Rapport de l'Inspection des installations classées

Visite d'inspection du 16/11/2023

ITON SEINE

Références : VAT n°60411
Code AIOT : 0006503170

ANNEXE 6 – Photo aérienne du site avec emplacements des points de mesures

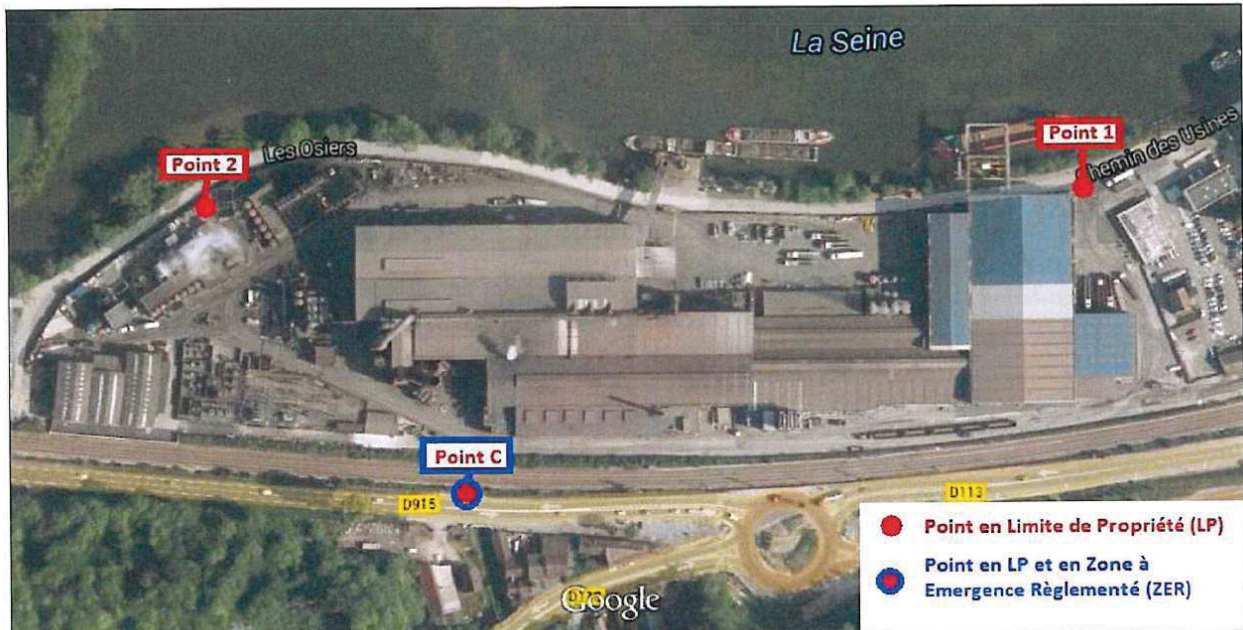
Cependant, le rapport d'étude d'impact sonore n° D8848208/2201 réalisé du 14 novembre 2022 au 24 novembre 2022, fait état de :

- Dépassement des niveaux sonores réglementaires le jour au point 2
- Dépassement des niveaux sonores réglementaires la nuit au point 2 et C
- Dépassement de l'émergence réglementaire autorisée le jour au point C

- Dépassement de l'émergence réglementaire autorisée la nuit au point C

L'exploitant doit :

- réaliser, comme il s'y est engagé, la totalité des travaux annoncés en vu de l'amélioration de l'impact sonore vers la mise en conformité du site aux articles 6.2.1 et 6.2.2 de l'arrêté préfectoral du 17 mars 2016, quant aux nuisances sonores avant la prochaine campagne annuelle de mesure des niveaux d'émissions sonores de 2023.
- proposer les actions complémentaires en vu de la prise en compte des dépassements constatés sur les points 2 et C dans le rapport d'étude d'impact sonore réalisé du 14 novembre 2022 au 24 novembre 2022.
